**Projet OAP 10 - Hôtel 4 étoiles - Les Menuires
LES BELLEVILLE (73)**

Mémoire en réponse à l'avis de la MRAe

Ce document constitue le mémoire en réponse à l'avis de la Mission régionale d'Autorité environnementale (MRAe) Auvergne-Rhône-Alpes en date du 13 mars 2026 sur le projet OAP 10 - Hôtel 4 étoiles - Les Menuires, porté par Eiffage Immobilier Centre-Est et situé sur la commune des Belleville (73).

Illustration 1 : Réduction de l'emprise initialement envisagée pour le projet

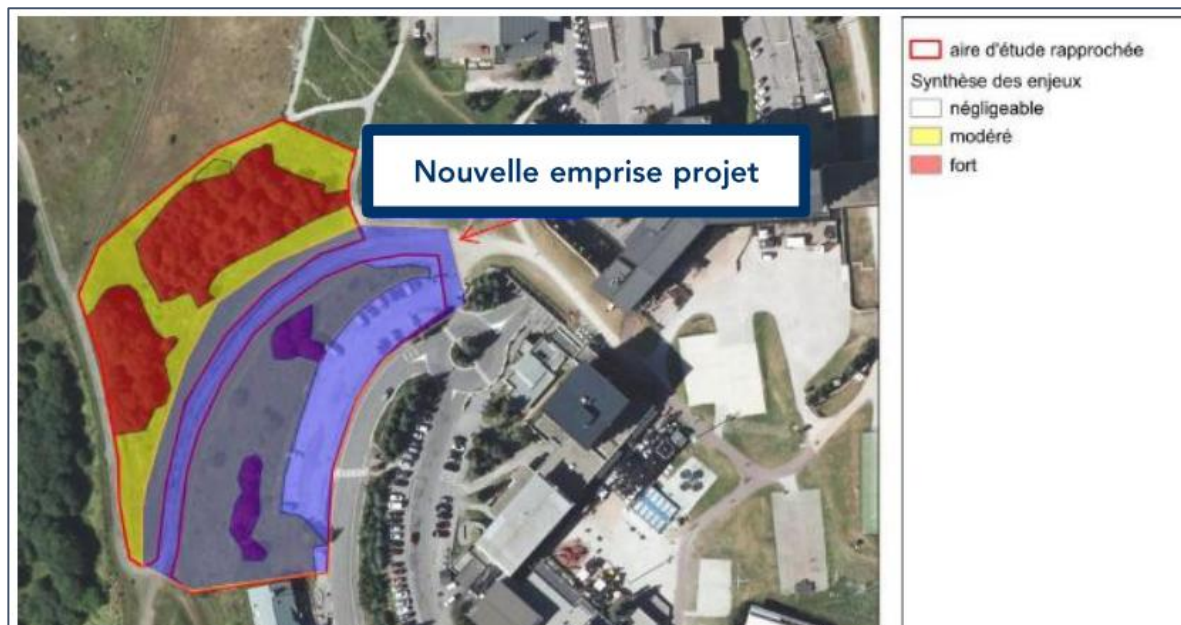
N°3	<p>L'Autorité environnementale recommande :</p> <ul style="list-style-type: none">• de compléter l'analyse des variantes et de présenter une analyse multi-critères des variantes étudiées, sur l'ensemble des thématiques environnementales ;• de justifier l'opération au moyen d'une analyse offre/besoin et au regard des prévisions du Scot et du PLU, intégrant les obligations et engagements de réhabilitation.
-----	---

La conception du projet a effectivement évolué à la suite du diagnostic écologique réalisé en mai 2024, lequel a mis en évidence des enjeux forts sur le terrain situé à l'ouest, en contrebas de la piste. Cette étape a conduit à revoir l'implantation initialement envisagée, afin d'éviter la destruction des milieux les plus sensibles et de réduire les surfaces de terrassement. L'évolution du projet procède ainsi d'une démarche d'évitement fondée sur les enjeux environnementaux identifiés, et non d'une logique de simple optimisation du projet.

Le choix de recentrer l'opération traduit la recherche d'un moindre impact environnemental, en évitant les secteurs les plus sensibles identifiés à l'ouest et en limitant l'emprise globale du projet. Cette concentration de l'aménagement sur un foncier déjà identifié par l'OAP permet également de ne pas étendre l'urbanisation à d'autres secteurs. En cela, la solution retenue s'inscrit dans l'objectif du SRADDET visant à limiter l'étalement urbain, ainsi que dans celui du Scot tendant à préserver les zones humides et les milieux sensibles.

L'étude d'impact présente un chapitre entier de 4 pages intitulé « Évolution, ajustement et justification du projet » (page 40 à 43 de l'étude d'impact) qui répond aux interrogations de la MRAe et les illustrations ci-dessous rappellent l'évolution du projet.

Illustration 6 : Répartition des surcharges considérées dans la coupe de calcul jugée défavorable

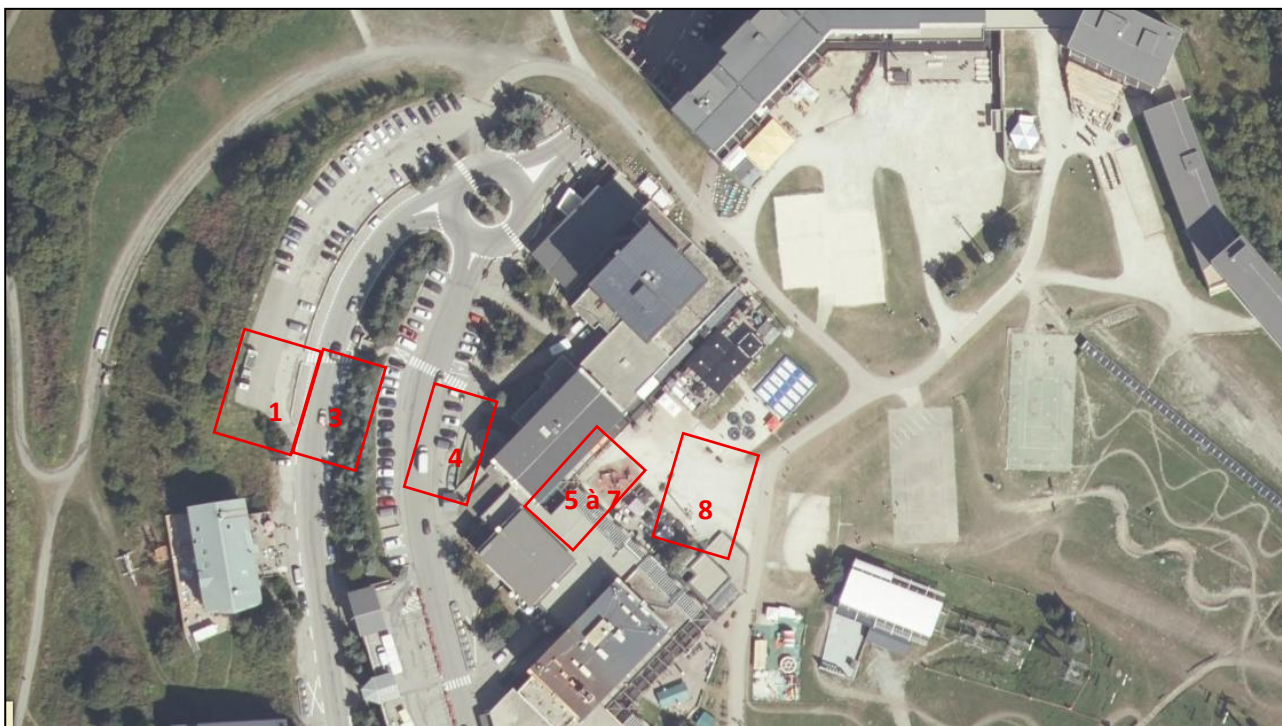
N°4	L'Autorité environnementale recommande de démontrer dès ce stade que les aménagements réalisés ne viendront pas augmenter l'aléa glissement de terrain et déstabiliser les terrains adjacents, en particulier les terrains construits à l'est et au sud.
------------	---

Les surcharges considérées dans cette coupe sont réparties comme ci-dessous :

- 1 : 20 kPa correspondant aux machines de travaux éventuelles en phase chantier
- 3 : 20 kPa correspondant à la circulation de l'avenue de Val Thorens
- 4 : 20 kPa correspondant à la circulation de l'avenue de la Croisette
- 5 à 7 : 650 kPa répartie sur 1.5 m correspondant aux fondations d'un bâtiment en R+4 – Bâtiment avec commerce dont banque de Savoie et Skimium (NB : cet ouvrage est mal connu à ce stade, pour les besoins de l'étude il a été considéré des hypothèses de calcul relativement défavorable en considérant un bâtiment sans sous-sol, de l'ordre de 100 t/appui réparties sur des semelles étroites de 1.5 m de côté)
- 8 : 15 kPa correspondant à la zone de stationnement de l'ESF

Les pieux sécants sont prévus de type Ø620 mm espacés tous les 1.0 à 1.54 m. Les ancrages considérés sont des clous de type R38 et R52 de 10 à 15 m de longueur, espacés tous les 1.0 à 1.5 m.
